御中										Issue No. / 発行№: PC-0062861										
										Issue date / 発行日 : July 8, 2026										
工程変更連絡書 Process Change Notice										ヒロセ電機株式会社 工場 品質管理課 XX Factory, Quality Control Section, Hirose Electric Co., Ltd.										
										承認 (Approval)			査 閲 (Review)			作 成 (Created by)

List of Products Subject to Process Change

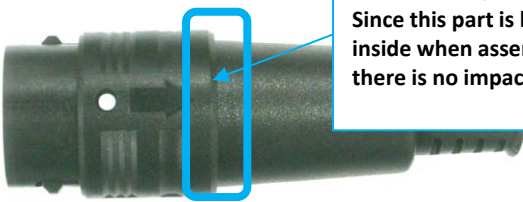
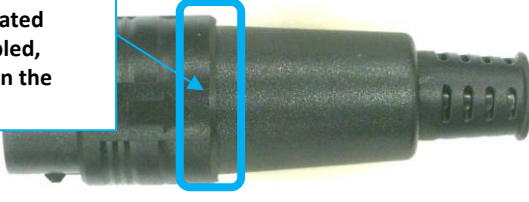
現行品と変更品の外観観察を行った結果、異常はなく問題ないものと判断致します。
As a result of visual observation of the current product and the changed product, no abnormalities were found and they are judged to be acceptable.

現行品 / Current Product	変更品 / Changed Product
	RP17-13P コードカン(単体) / RP17-13P HOOD (part alone)	
1		
2		
	組込状態(代表製品: RP17-13P-12PC(71)) Assembled condition (representative product: RP17-13P-12PC(71))	
1		
	組込状態では内側になる部分の 為外観には影響ございません Since this part is located inside when assembled, there is no impact on the	
2		
3
